SID IDF
Service Achats Infrastructure

<u>OBJET :</u>	PARIS (75) - ECOLE MILITAIRE - BAT.008 & 009 - MODERNISATION DEL'ECOLE DE GUERRE - réhabilitation lourde de deux bâtiments de bureaux et salles dédiés à l'enseignement
<u>REFERENCE</u>	DAF_2025_000022

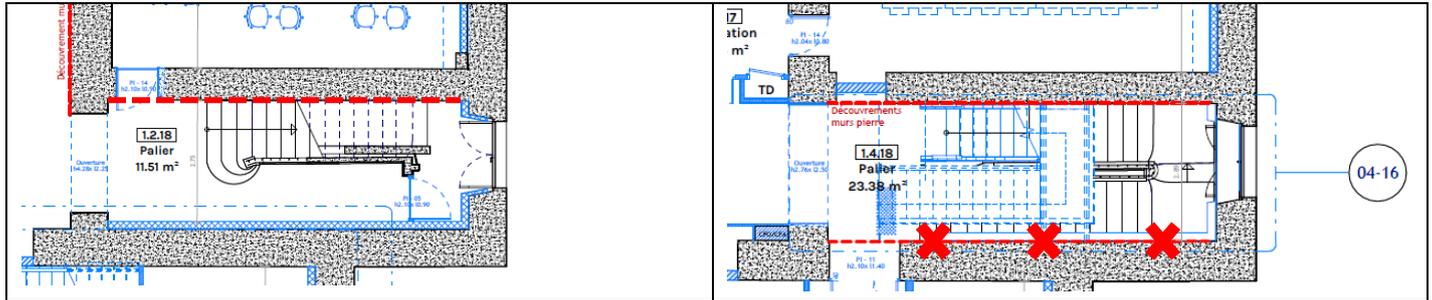
QUESTION 45 : CCTP02 : Article 6.3.2 « Dénudement de murs en pierre » indique des localisations non repérées sur les plans architectes. Pouvez-vous nous confirmer que les repérages des plans architectes priment sur le CCTP02 et que cette prestation n'est pas à réaliser dans les halls C, D, F et G (pierres déjà dénudées pour le G). En complément

les murs de l'escalier Sud-Est sont demandés dénudés uniquement au R+1 d'après le plan architecte. Pouvez-vous nous confirmer que cette prestation n'est pas à réaliser dans les autres niveaux de cet escalier ?

La prestation dénudement de murs en pierre n'est pas à prévoir dans les halls C, D, F.

Il est à prévoir le dénudement du mur d'escalier Sud-Est au R+1 et RDC, uniquement sur le mur en pierre côté intérieur, qui ne recevra pas de doublage thermique, voir repérage ci-dessous.

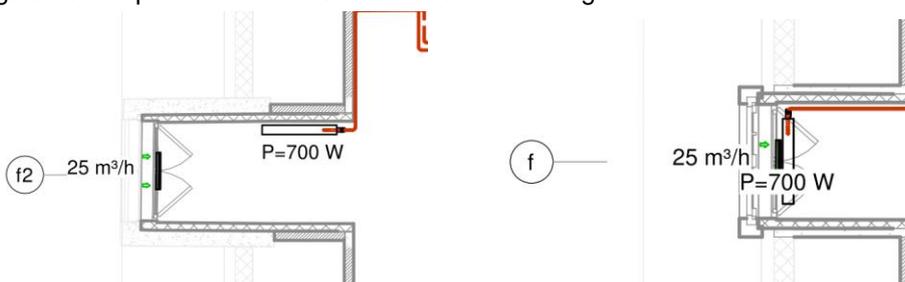
QUESTION 47 : Les plans de repérage des prestations de sols, laissent plusieurs pièces sans repérage. Pouvez-vous nous confirmer qu'aucune prestation n'est à prévoir ? Voici les pièces identifiées :

- Bâtiment 9 R+1 office 2.6.2 → Carrelage 30*30, voir descriptif de l'article 5.4.5.3 Carrelage 30*30 U4P3
- Bâtiment 8 RDC dessus de la circulation 1.2.14 vers l'extérieur → Carrelage grès cérame 60*60, voir descriptif de l'article 5.4.5 Carrelage grès cérame

- Bâtiment 8 R+1 escalier Sud-Est et Nord-Ouest → L'entreprise doit le rafraichissement des escaliers existants, voir descriptif de l'article « 4.14.7 Rafraichissement des escaliers »
